Objet : Demande d'accès concernant :
Documents relatifs au dossier 7311-16-01-57005A0 (Développement du secteur
7C)
à Chambly

Objet : Secteur 7C à Chambly, avis préalable

Objet : Prolongement des réseaux d'aqueduc, d'égout pluvial et d'égout sanitaire du projet domiciliaire du secteur 7C

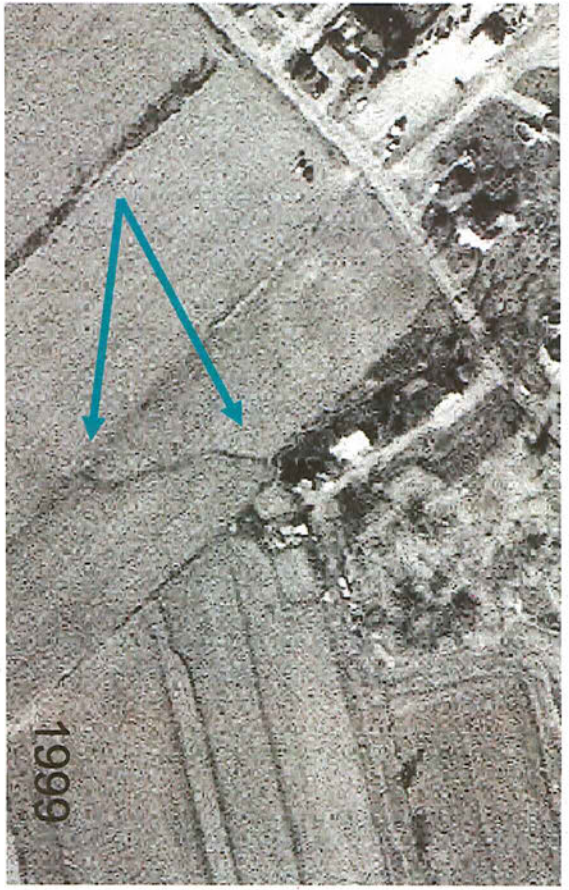
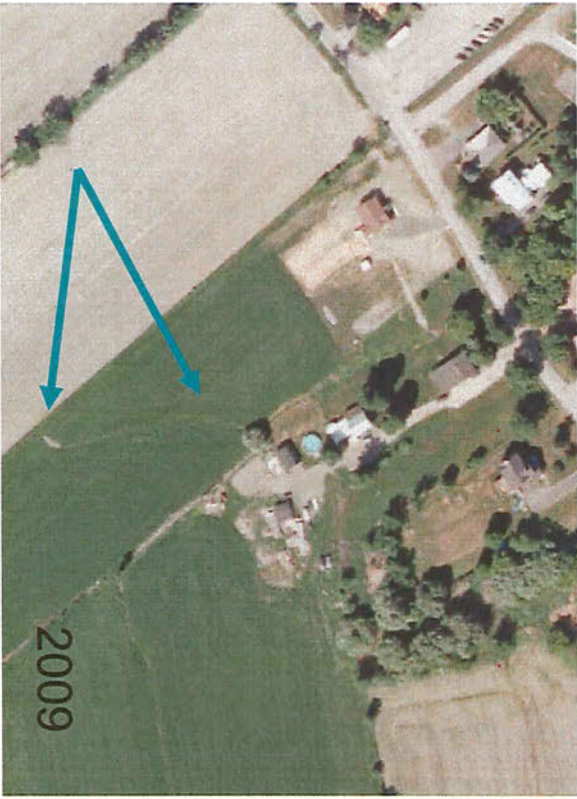
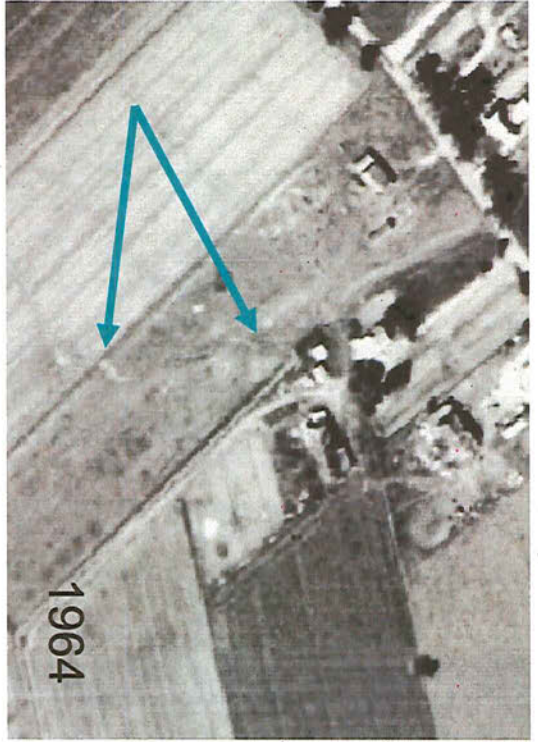
De concert avec la MRC de la Vallée-du-Richelieu et suite à une visite du site le 20 septembre 2011, le MDDEP considère que le lit d'écoulement que vous avez intitulé cours d'eau no. 3 correspond à un cours d'eau au sens de la Loi sur les compétences municipales. Vous trouverez en pièce jointe un historique photographique du site où on peut remarquer qu'aussi loin que 1964, le cours d'eau est présent. La seconde pièce jointe est un rapide montage photographique de notre visite terrain. De l'eau a été observée dans ce cours d'eau. En conséquence, le cours d'eau devra être protégé tel que prévu aux Lois et règlements en vigueur.

En supplément au courriel envoyé plus tôt aujourd'hui, je vous informe que le site comporte, dans le secteur du cours d'eau, une plaine inondable centenaire. Je vous suggère donc fortement d'obtenir ces informations auprès de la MRC avant le début de la planification de votre projet.
